改善箇所説明図

大型観光バスの排出ガス発散防止装置において、NOxセンサー用配線の接続指示が不適切なため、触媒前後の配線が逆接続されている。そのため、排出ガス発散防止装置が正しく作動せず、排出ガスが保安基準を満足しないおそれがある。

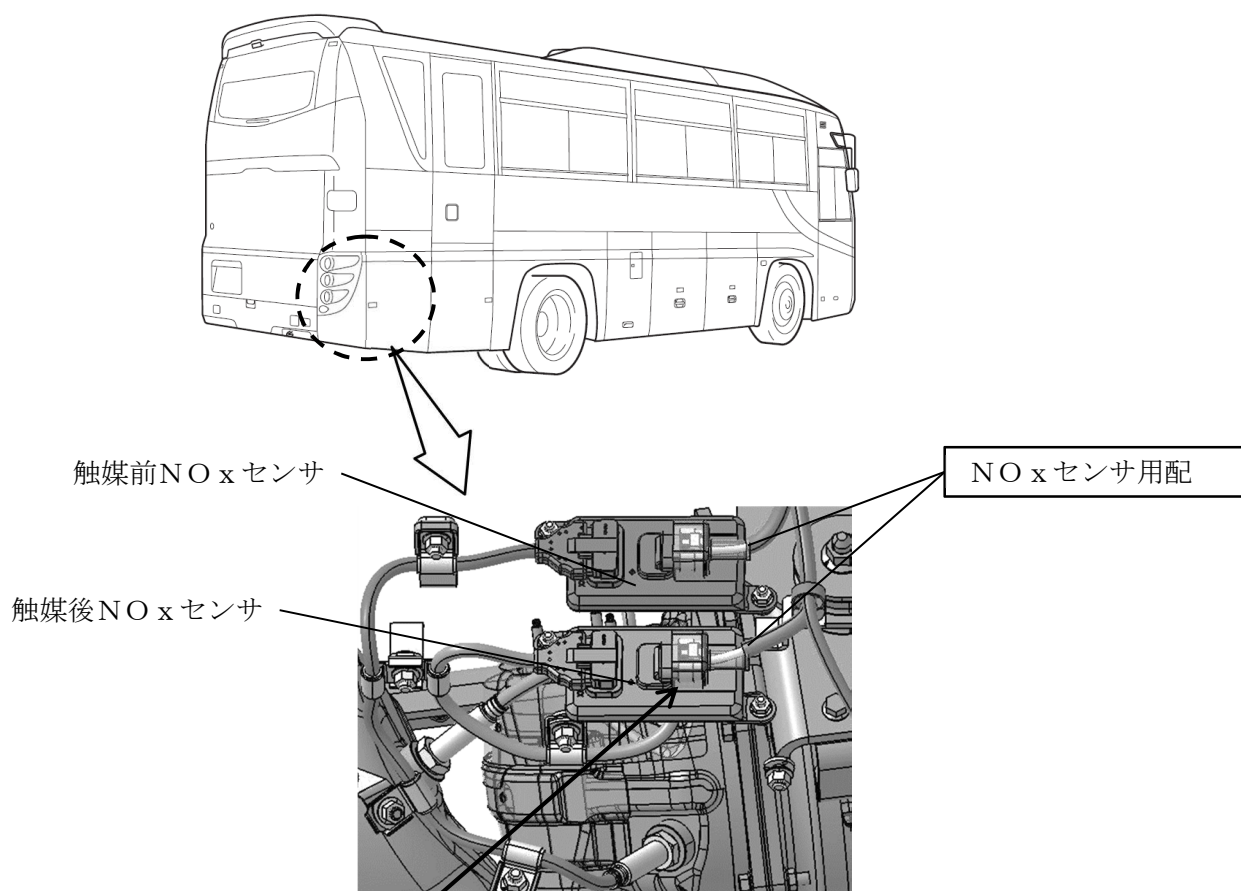
基準不適合発生箇所

改善の内容：

全車両、NOxセンサー用配線を修正する。

識別：改善済車両にはネームプレートに黄色ペイントを塗布する。
